CONSTRUCTION DE LA NOUVELLE STEP DE L'APEC A GLAND

Rapport du jury

Document A.5 - version du 02 décembre 2021

1^{er} rang, 1^{er} prix : **N°5 Limpid**

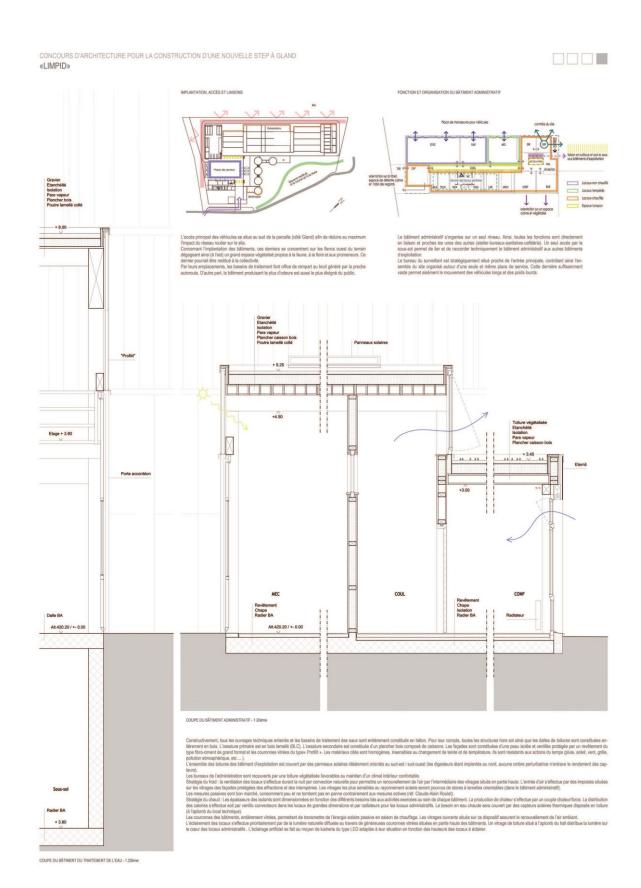
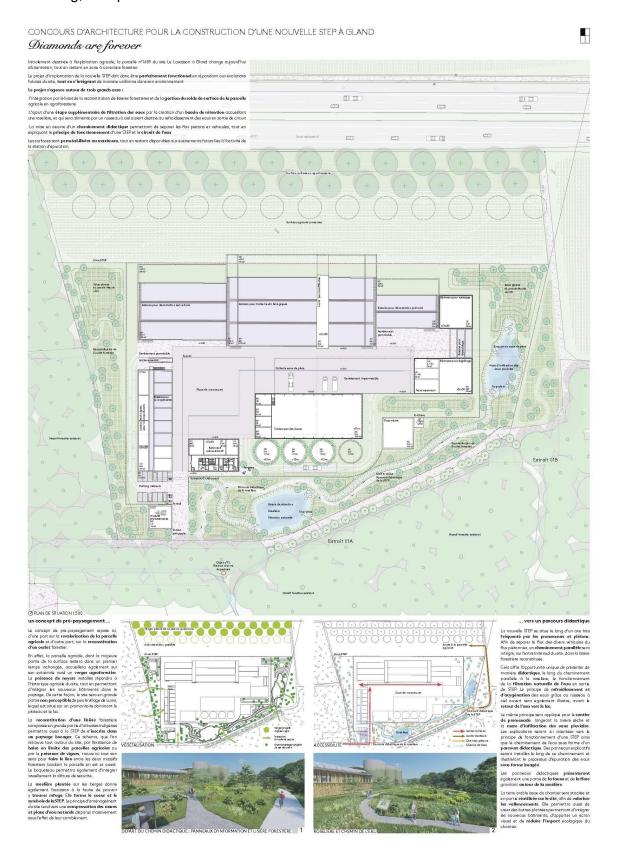
Par la prise en compte du paysage proche et lointain, les auteurs du projet proposent d'intégrer la STEP dans un environnement naturel et paysager.

Depuis les collines et les coteaux du Jura, comme depuis l'autoroute, les ouvrages de la STEP se font discrets par la création d'un ourlet arbustif et forestier. Au nord, les remblais sur la surface agricole limitent l'impact visuel sur l'infrastructure et l'étendue des bassins.

Plus localement, l'organisation du projet de la STEP dégage un milieu humide bien dimensionné et accessible grâce à un ponton qui invite les promeneurs à venir observer la nature.

Plus localement, l'organisation du projet de la STEP crée une clairière qui accueille un milieu humide. Bien dimensionné, cet ouvrage paysager et de rétention naturelle est accessible au public par un ponton et un nouveau sentier qui complètent la promenade existante. Les cycles de l'eau, les inondations temporaires, la diversité des espèces végétales contribuent à l'attractivité de l'avifaune et de l'entomofaune. Ce lieu de biodiversité est complété par un dispositif de buttes paysagères issu de

L'accès principal de la STEP donne sur une place centrale et multifonctionnelle dont le vide est défini par le bâti. De là s'organise tous les accès aux bâtiments. L'efficacité de ce dispositif est très appréciée du jury. Le bâtiment administratif a une position centrale autour de cet espace, ce qui permet un bon contrôle de la STEP et une grande efficience dans les déplacements du personnel. Le tracé de la galerie technique, accessible par une rampe depuis l'entrée principale, est rationnel et participe à l'amélioration générale du fonctionnement de la STEP. Les stockeurs et les digesteurs sont aménagés perpendiculairement au chemin des Poteaux. Ils sont partiellement dissimulés par les buttes paysagères aménagées autour du milieu humide.

Le bâtiment administratif est prévu sur 1 niveau ce qui offre une très bonne accessibilité à l'ensemble des locaux pour le personnel, même aux personnes à mobilité réduite. Les locaux techniques donnent sur la place centrale, le local de supervision est disposé à côté de la voie d'accès ce qui permet une bonne visibilité sur les entrées et les sorties. Les bureaux sont bien orientés et disposent de dégagements intéressants sur la nature. Quant aux locaux de service, ils sont aménagés à proximité de la forêt à l'écart des passages et invitent au repos et à la tranquillité. Le jury apprécie la qualité de l'implantation et de l'aménagement de ce bâtiment, qui permettent de résoudre les différentes contraintes du programme, oscillant entre artisanat, bureau et espace de repos.

De manière générale, les agrandissements futurs envisagés pour la STEP sont simples à réaliser vers le Nord en direction de la zone agricole et n'ont pas d'impact sur le projet.

Le projet utilise un langage architectural sobre et industriel baigné par la lumière via des couronnes vitrées en hauteur. Ce dispositif apporte non seulement un éclairage généreux à l'intérieur des ouvrages, mais permet également de gérer l'aération naturelle des locaux. Le bâtiment administratif s'inscrit dans la même logique : utilisation de moyens constructifs simples et de principes de ventilation naturels dans le but d'éviter les risques de surchauffe en été. Le principe constructif proposé permet d'uniformiser le traitement des façades isolées et non-isolés et il répond globalement aux exigences énergétiques et écologiques souhaitées par le maître de l'ouvrage. Toutes les toitures sont recouvertes de panneaux photovoltaïques.

Le jury salue l'équilibre trouvé dans ce projet entre la fonctionnalité de la STEP, la manière d'intégrer cet ouvrage depuis les coteaux comme depuis le chemin des Poteaux, ainsi que la bonne dimension du nouvel espace public et naturel offert au public.

- Le distance entre le bâtiment des boues et les bassins doit être dimensionnée de manière à assurer le passage des véhicules pour l'entretien et la livraison (traitement des micropolluants).
- Le dimensionnement du bâtiment de traitement de l'eau doit être réduit au strict nécessaire.
- L'entrée principale doit être aménagé pour pouvoir tourner avec un poids-lourd en venant depuis le chemin des Poteaux dans les deux directions.
- Trouver un moyen de mieux dissimuler les stockeurs et les digesteurs (enterrer ou emballer).
- Trouver une proposition cohérente avec le projet pour l'aménagement de la zone agricole.
- Optimiser les déblais et les remblais sur le site.
- Faire valider par la Ville de Gland les choix de couleurs et la matérialité des façades.

2ème rang, 2ème prix : N°2 Diamonds are forever

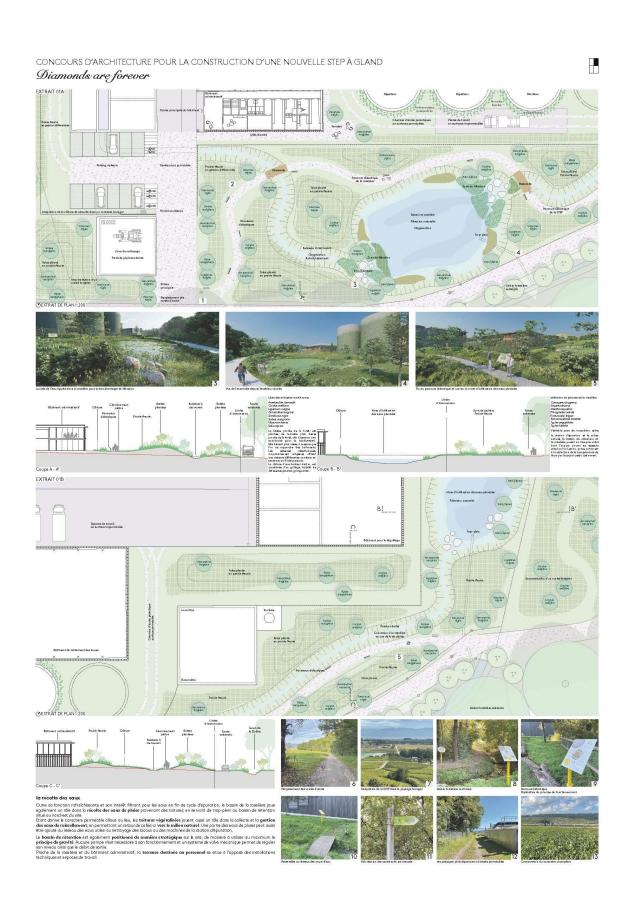
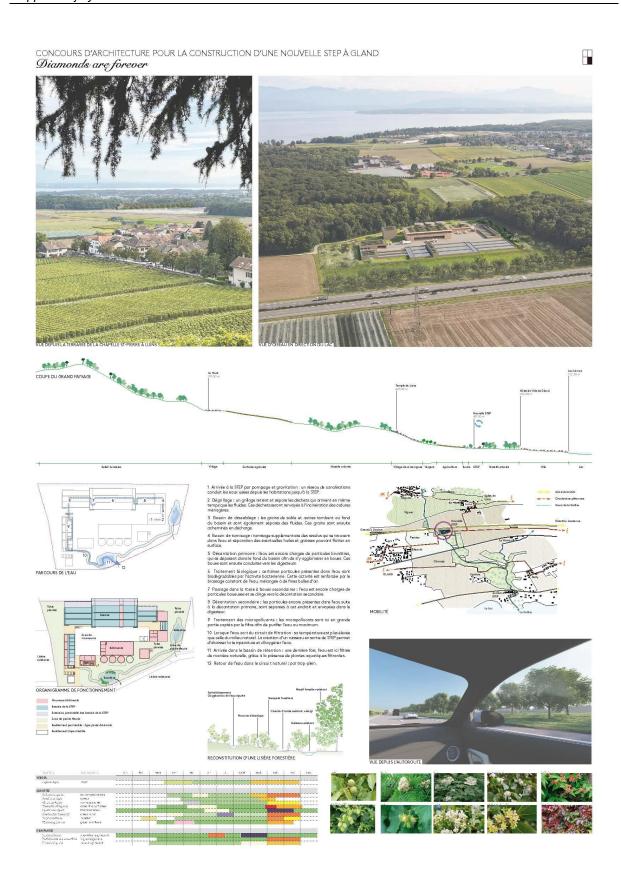
Les auteurs de ce projet développe un concept de pré-paysagement autour de la STEP qui s'articule autour de 3 thèmes : valorisation de la parcelle agricole, reconstitution d'une lisère forestière et intégration de plans d'eau naturelle.

À grande échelle, le pré-paysagement repose sur la valorisation de la zone agricole qui accueillera à proximité de l'autoroute un verger agroforestier dont l'objectif est de camoufler la STEP depuis les collines et les coteaux du Jura.

Plus localement, la STEP s'inscrit dans un ourlet forestier, dispositif paysager effectuant une transition entre la lisière de la forêt et le bâti. Dans cet espace, différents plans d'eau sont aménagés. Ils offrent une compensation intéressante aux mares disparues.

Un parcours didactique présente le fonctionnement de la filtration naturelle de l'eau qui sort de la STEP, ainsi que la mare d'infiltration des eaux pluviales. Une partie des terrassements sera réutilisée sur place afin de former des vallonnements qui contribueront non seulement à réduire l'impact écologique du projet, mais également à créer des écrans visuels dans le but de cacher partiellement les bâtiments.

Les ouvrages de la STEP s'articulent autour d'une zone de manœuvre central parfaitement fonctionnel qui organisent et facilitent les accès des poids lourds aux différents bâtiments. Central et proche de l'entrée, le bâtiment administratif permet un bon contrôle des flux, ainsi qu'une efficacité dans les déplacements du personnel. L'emprise de la galerie technique semble assez rationnelle et son entretien est assuré par une rampe. Implantés parallèlement au chemin des Poteaux, les digesteurs et les stockeurs sont très présents visuellement, malgré le traitement de l'ourlet paysager.

Le bâtiment administratif est construit sur 1 à 2 niveaux. Les locaux du personnel sont répartis de manière fonctionnelle sur 2 niveaux reliés par des escaliers et un ascenseur. La supervision est aménagée au rez et permet un contrôle des flux, tandis que les places de travail sont à l'étage et bénéficient de vues intéressantes sur l'ourlet paysager et d'une bonne luminosité. Les locaux techniques sont accessibles depuis la zone de manœuvre.

Les développements de la STEP sont possibles vers le Nord en direction de la zone agricole sans mettre en difficulté le projet.

Le langage architectural utilisé est cohérent et répond aux exigences énergétiques et écologiques souhaitées par le maître de l'ouvrage. Toutes les toitures sont recouvertes de panneaux photovoltaïques. De manière générale, les ouvrages techniques sont bien éclairés grâce à des bandeaux vitrés en hauteur. Quant aux espaces de travail du bâtiment administratif, ils présentent des risques de surchauffes estivales. Le jury estime que les protections solaires ainsi que le système de ventilation simple flux ne sont pas suffisants pour y remédier. Le principe constructif proposé permet d'uniformiser le traitement des façades isolées et non-isolés. Cependant, la durabilité du bois mis en œuvre pour l'extérieur ainsi

que comme panneau de finition à l'intérieur des ouvrages n'est pas optimale pour des locaux humides.

Le jury apprécie la grande fonctionnalité du projet grâce à une zone de manœuvre étendue et parfois un peu trop. En effet, le dimensionnement de cet espace semble se faire au détriment du milieu écologique devenu parfois résiduel autour de la STEP. Ainsi, la proximité établie entre le chemin des Poteaux et le cheminement didactique réduit le potentiel de ce dernier.

3ème rang, 3ème prix : N°3 La Limpide

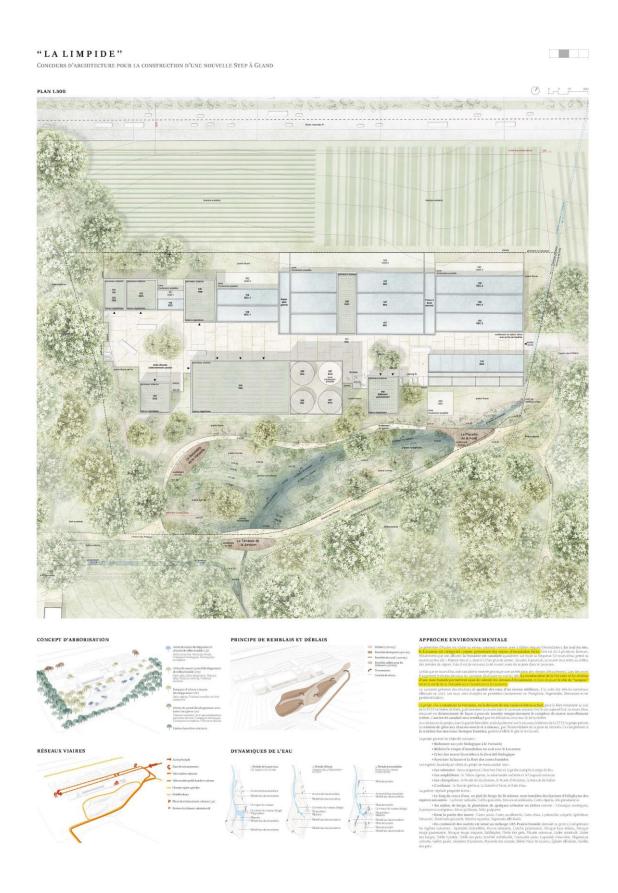
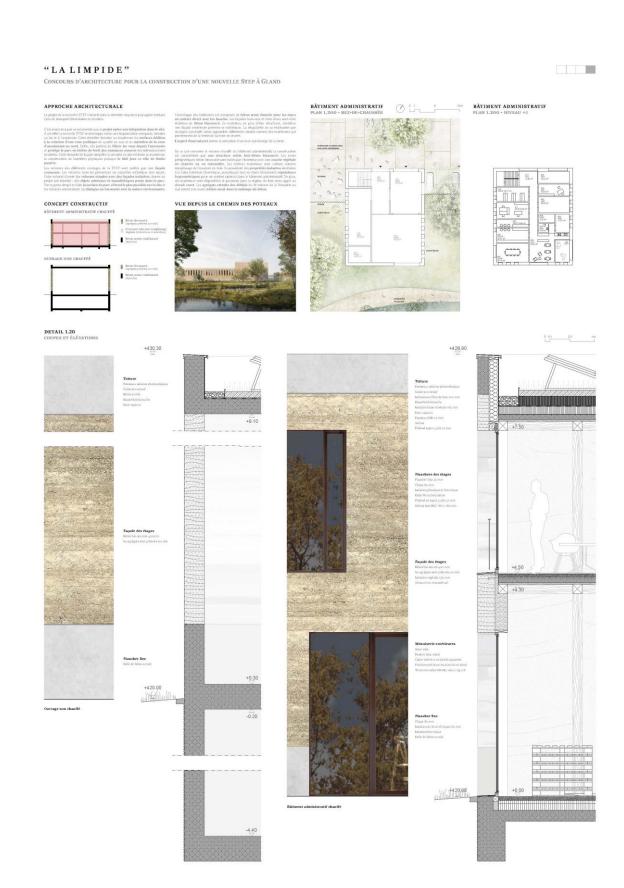
Les auteurs du projet identifient le site comme une zone humide située au confluent de 2 cours d'eau. Cette situation est le prétexte pour thématiser la renaturation de la Vorzairie afin de permettre de réduire les risques d'inondation du Lavasson en cas de crues.

Depuis les collines et les coteaux du Jura, la STEP apparaît à l'orée d'un nouveau cordon boisé, sans chercher à camoufler sa présence. Les bassins semi-enterrés soulignent l'horizontalité du paysage agricole.

Plus localement, le projet donne à lire ce lieu comme un trait d'union végétal entre l'univers forestier plus naturel, les champs d'une nature plus transformée et la zone bâtie plus artificialisée. L'approche consiste à mettre à ciel ouvert la Vorzairie en aménageant une zone humide au Sud afin de jouer le rôle de "tampon" entre la sortie de ce cours d'eau sous l'autoroute et le Lavasson. Le dimensionnement et l'aménagement de cet espace naturel permet une renaturation de qualité qui tisse des liens forts avec l'histoire du milieu.

Un parcours didactique dédié à la mobilité douce est aménagé autour de la zone humide qui a trois fonctions : nouveau lit d'un cours d'eau, réceptacle pour les eaux épurées de la STEP et bassins de rétention pour les eaux pluviales récoltées par les toitures des ouvrages sur le site. Une partie des terrassements est réutilisée sur place afin de combler le cours d'eau canalisé, aménager la zone humide et mettre en œuvre le béton biosourcé.

Les différents ouvrages de la STEP s'organisent autour d'un axe central, véritable espace-rue public qui règle les accès aux ouvrages et les espaces de manœuvre en tirant partie d'un jeu de désalignement entre les bassins et les bâtiments. Malheureusement, la profondeur de cet axe n'est pas toujours fonctionnelle. L'accès principale se fait par l'Est du site, ce qui rend difficile la justification d'un accès à la STEP par Gland. Situé au centre de l'espace-rue, le bâtiment administratif est bien centralisé et permet un bon contrôle des flux, ainsi qu'une certaine efficacité dans les déplacements du personnel. L'emprise de la galerie technique n'est pas claire et aucun accès pour l'entretien n'est précisé. Les digesteurs et stockeurs sont dissimulés dans l'enveloppe du bâtiment des boues et disparaissent ainsi du paysage. En dehors des bassins, il devient difficile d'imaginer qu'il s'agisse d'une STEP.

Le bâtiment administratif est construit sur 2 niveaux. Tous les locaux du personnel sont situés au premier étage, tandis que les espaces techniques sont disposés au

rez. Les places de travail disposent d'une assez bonne orientation, avec quelques dégagements sur la zone humide au Sud.

Les développements de la STEP sont possibles vers le Nord en direction de la zone agricole sans mettre en difficulté le projet.

Au niveau architectural, le projet met en scène des objets minéraux et monolithiques posés à la lisière du cordon boisé. La mise en œuvre de béton biosourcé pour les enveloppes bâties ainsi qu'une structure secondaire en bois avec un remplissage isolant végétal répond globalement aux exigences énergétiques et écologiques souhaitées par le maître de l'ouvrage. Malgré cette matérialité, qui contraste avec l'univers industriel de la STEP, le projet souffre d'un coût élevé de par sa mise en œuvre. Du point-de-vue du confort intérieur, le bâtiment administratif dispose d'une bonne inertie thermique. Les ouvertures sont correctement dimensionnées pour profiter de la lumière naturelle tout en permettant une protection satisfaisante contre les surchauffes estivales. Quant au principe constructif, il permet d'uniformiser le traitement des façades isolées et non-isolés. La mise en œuvre du béton biosourcé permet d'assurer une bonne durabilité de ce matériau y compris dans les locaux humides. Toutes les toitures sont recouvertes de panneaux photovoltaïques.

Le jury souligne la qualité de la réflexion qui met en scène une zone humide, véritable compensation écologique et paysagère qui tire parti de la volonté de minimiser les risques d'inondation du Lavasson. La conséquence, c'est que le projet bâti semble pris en tenaille entre la zone agricole au Nord et la zone humide au Sud. Il donne l'impression de se replier sur lui-même en s'organisant exclusivement autour de son espace-rue dont la fonctionnalité n'est pas optimale pour la STEP. D'autre part, l'accès cette dernière est fortement conditionné au développement de la parcelle n°405 qui est affectée en zone agricole sur le territoire de la commune de Luins.

4ème rang, 4ème prix : N°1 Histoires d'eau

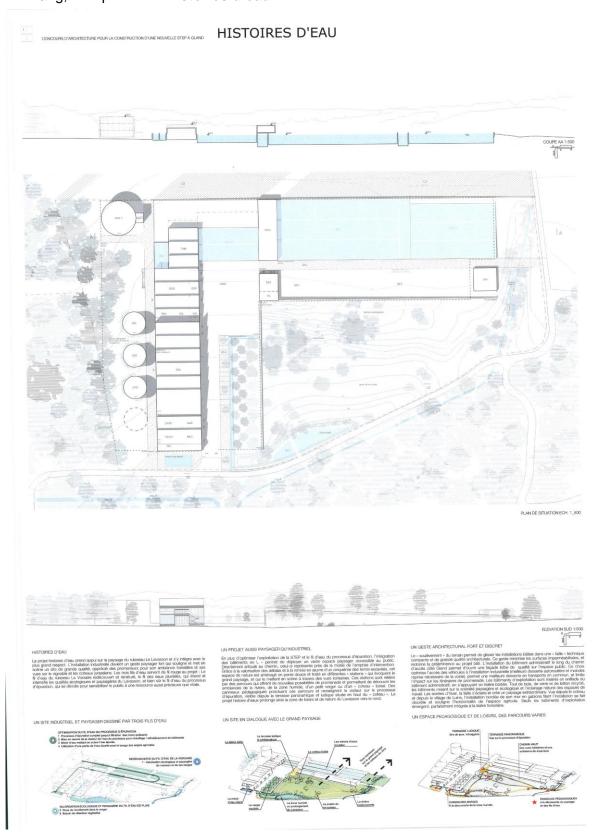
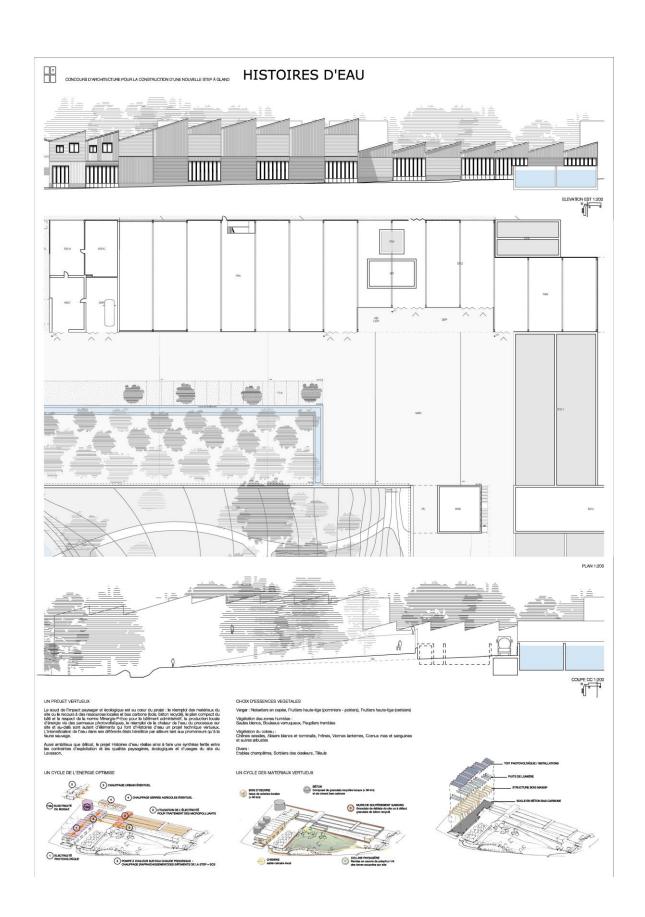
Ce projet propose une implantation de la STEP en L. Les bassins sont en ligne le long de la limite avec la zone agricole, tandis que les bâtiments sont accolés le long de la bordure forestière.

Le projet met en scène le grand paysage depuis le chemin des Poteaux en aménageant une colline paysagère qui permet des points-de-vue au-dessus des bassins sur les collines et les coteaux du Jura. Ce nouvel espace paysager est aménagé avec un cheminement didactique ponctué par différentes stations qui thématisent différents éléments paysagers et environnementaux du site. Par exemple, la mise à ciel ouvert de la Vorzairie ou un bassin de rétention.

Les bâtiments d'exploitation de la STEP sont insérés en enfilade derrière le bâtiment administratif qui se situe devant l'entrée principale. L'emprise de la galerie technique ne semble pas favoriser le bon fonctionnement de l'installation. Par ailleurs, aucune rampe ou trappe pour l'entretien n'est visible.

Le bâtiment administratif est construit sur 2 niveaux. Les locaux du personnel sont situés à l'étage. Cette disposition augmente les déplacements du personnel et ne différentie pas les usages variés des utilisateurs. Les places de travail bénéficient d'assez bonnes vues et orientations sur la forêt (Est-Sud-Ouest).

Les lignes de force résultantes des murs en gabion contraignent l'évolution du projet. Par ailleurs, la rue crée entre le bâtiment de traitement des boues et le verger est étroite pour manœuvrer.

De manière générale, le projet répond aux exigences énergétiques souhaitées par le maître de l'ouvrage. Le confort intérieur est maîtrisé grâce à l'orientation des ouvertures et à l'apport de lumière zénithale. La pertinence des panneaux photovoltaïques sur les toits des bâtiments n'est pas convaincante, compte tenu de l'implantation des ouvrages ainsi que de la géométrie des toitures. Le principe constructif proposé permet d'uniformiser le traitement des façades isolées et non-isolés. Cependant, la durabilité du bois mis en œuvre en façade et comme panneau de finition à l'intérieur des ouvrages n'est pas optimale pour des locaux humides.

Le jury a apprécié l'idée originale d'accoler les différents bâtiments en utilisant les sheds comme moyen pour unifier les ouvrages malgré les différentes dimensions et affectations. Du point-de-vue paysager, le jury trouve que le projet manque de caractère. La générosité de ce nouvel espace aurait permis de développer une thématique plus convaincante.

$5^{\grave{\mathsf{e}}\mathsf{me}}$ rang, $5^{\grave{\mathsf{e}}\mathsf{me}}$ prix : $\textbf{N}^{\bullet}\textbf{4}$ Et Gland-Lavasson-Eau

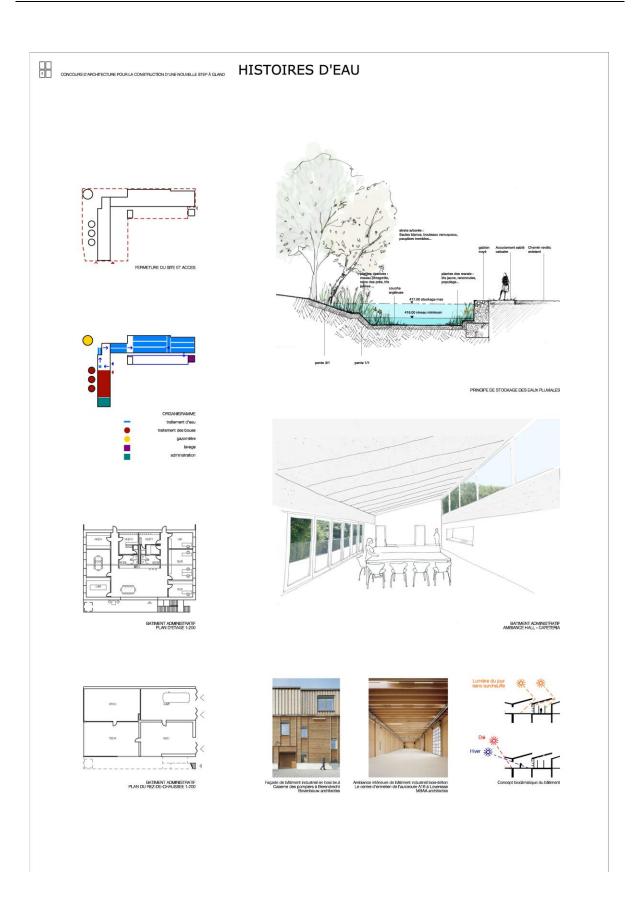
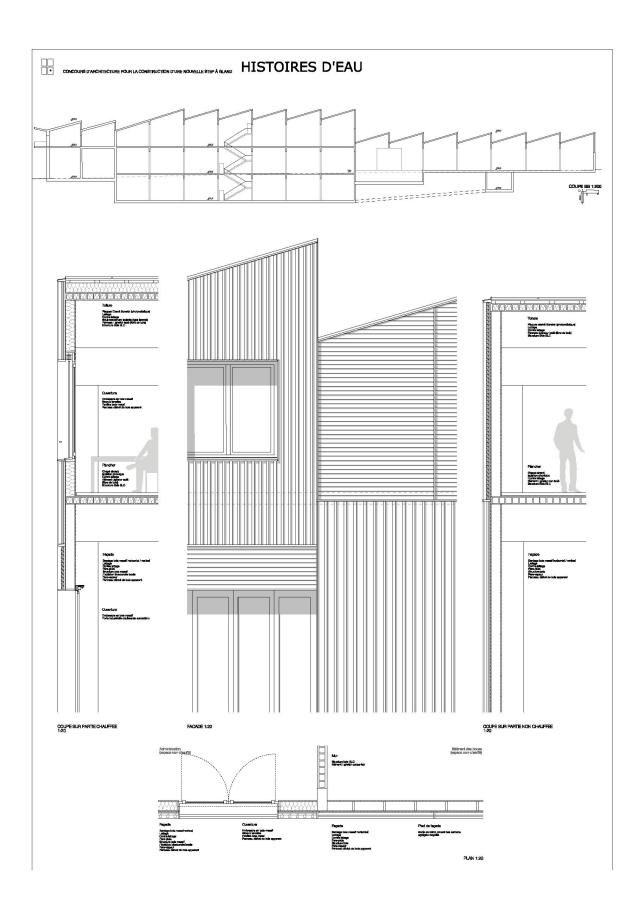
Les auteurs de ce projet cherchent à adosser la STEP contre une nouvelle lisière de la forêt où la Vorzairie est remise à ciel ouvert en parallèle de son canal.

Depuis les collines et les coteaux du Jura, le projet cherche à minimiser les gabarits des constructions. Ainsi, des terrassements importants sont réalisés pour dissimuler les bassins et le traitement des micropolluants. Les bâtiments hors sol sont implantés à proximité de la forêt pour se camoufler.

Plus localement, le nouveau lit de la Vorzairie devient une zone naturelle à disposition des promeneurs le long du chemin des Poteaux.

Ce dispositif accueille les eaux épurées de la STEP, les eaux pluviales des toitures et les eaux traités par le bassin de rétention en bordure de la place de manœuvre. Une partie importante des terrassements sera réutilisée sur place pour aménager la zone humide et mettre en œuvre les briques de terre crue biosourcée nécessaires à la construction des ouvrages hors sol.

L'accès principal à la STEP donne sur un espace central divisé en 3 parties pour répondre à différents usages : place de manœuvre devant les ouvrages, bassin de

rétention et places de stationnement devant le bâtiment administratif et espace de circulation autour du bâtiment de traitement des micropolluants. La position centralisée du bâtiment administratif permet un bon contrôle de la STEP et une bonne efficacité dans les déplacements du personnel. La galerie technique ne permet pas l'accès au bâtiment administratif ce qui complique le fonctionnement général de la STEP pour le personnel.

Le bâtiment administratif est construit sur 1 à 2 niveaux. Les locaux du personnel sont répartis sur 2 niveaux reliés par des escaliers. En effet, les locaux de service sont aménagés au rez tandis que les espaces de travail sont à l'étage. Le local de supervision dispose d'une vue d'ensemble sur les entrées et les sorties du site. Les locaux techniques sont orientés au Nord et sont directement accessible depuis la zone de manœuvre.

Les agrandissements envisagés de la STEP sont possibles vers le Nord en direction de la zone agricole et n'ont pas d'impact sur le projet initial.

Le projet d'architecture met en avant l'utilisation de matériaux biosourcés autant pour la partie porteuse que pour le revêtement de façade. Cette mise en œuvre répond de manière efficace aux exigences énergétiques et écologiques souhaitées par le maître de l'ouvrage. Au niveau du confort intérieur, le bâtiment administratif dispose d'une bonne inertie thermique. Les ouvertures en façades sont assez réduites et ne semblent pas vraiment profiter de la lumière naturelle. Les toitures ne sont pas aménagées avec des panneaux photovoltaïques. Le principe constructif est transposable entre les façades isolées et non-isolés, sans parvenir à uniformiser leur traitement.

Bien que le jury ait trouvé original l'utilisation de matériaux biosourcé permettant une mise en œuvre simple et efficace, il regrette le manque de cohérence globale du projet, aussi bien dans ses aspects bâtis que paysagers.
